高速増殖原型炉もんじゅ原子炉施設廃止措置計画変更認可申請書

高速増殖原型炉もんじゅ原子炉施設廃止措置計画で定める廃止措置第 1 段階の終了に伴い、廃止措置第 2 段階に移行することから、第 2 段階及びそれ以降の廃止措置計画に関連する記述の変更及び追加を行う。

高速増殖原型炉もんじゅ 原子炉施設廃止措置計画変更認可申請書
変更前後比較表

第 10-1 図 第 1 段階及び第 2 段階前半における放射性気体廃棄物の処理系統説明図

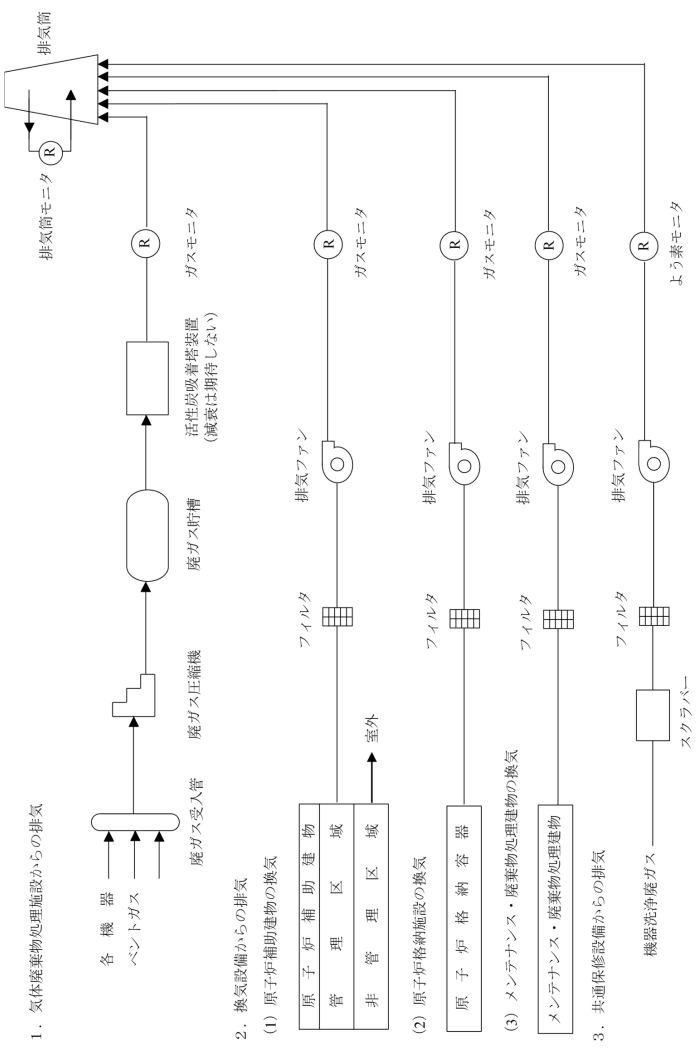
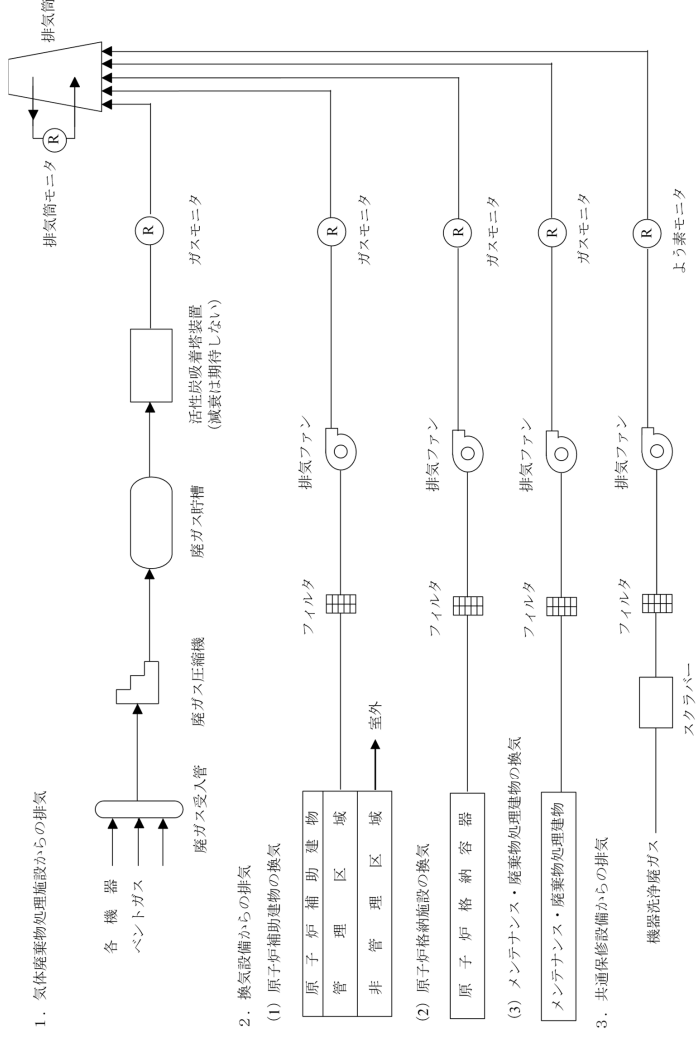
変更箇所	変更前	変更後	理由
	 <p>1. 気体廃棄物処理施設からの排気 各機器 ベントガス 廃ガス受入管 廃ガス圧縮機 廃ガス貯槽 活性炭吸着塔装置 (減衰は期待しない) ガスモニタ 排気筒 排気筒モニタ</p> <p>2. 換気設備からの排気 (1) 原子炉補助建物の換気 原子炉補助建物 管理区 非管理区 室外 フィルタ 排気ファン ガスモニタ</p> <p>(2) 原子炉格納施設の換気 原子炉格納容器 フィルタ 排気ファン ガスモニタ</p> <p>(3) メンテナンス・廃棄物処理建物の換気 メンテナンス・廃棄物処理建物 フィルタ 排気ファン ガスモニタ</p> <p>3. 共通廃修設備からの排気 機器洗浄廃ガス スクラババー 排気ファン ガスモニタ よう素モニタ</p>	 <p>1. 気体廃棄物処理施設からの排気 各機器 ベントガス 廃ガス受入管 廃ガス圧縮機 廃ガス貯槽 活性炭吸着塔装置 (減衰は期待しない) ガスモニタ 排気筒 排気筒モニタ</p> <p>2. 換気設備からの排気 (1) 原子炉補助建物の換気 原子炉補助建物 管理区 非管理区 室外 フィルタ 排気ファン ガスモニタ</p> <p>(2) 原子炉格納施設の換気 原子炉格納容器 フィルタ 排気ファン ガスモニタ</p> <p>(3) メンテナンス・廃棄物処理建物の換気 メンテナンス・廃棄物処理建物 フィルタ 排気ファン ガスモニタ</p> <p>3. 共通廃修設備からの排気 機器洗浄廃ガス スクラババー 排気ファン ガスモニタ よう素モニタ</p>	<p>理由</p> <p>第2段階前半は燃料取扱設備を用いてしゃへい体等取出すものであり、放射化した原子炉容器等の解体撤去を行わない。よって発生する放射性気体廃棄物の処理は第1段階と変わらないことから、記載を「第1段階及び第2段階前半」に修正</p>

第 10-1 図 第 1 段階における放射性気体廃棄物の処理系統説明図

変更箇所	変更前	変更後	理由
			<p>第2段階前半は燃料取扱設備を用いてしゃへい体等を出すものであり、放射化した原子炉容器等の解体撤去を行わない。よって発生する放射性液体廃棄物の処理は第1段階と変わらないことから、記載を「第1段階及び第2段階前半」に修正</p>
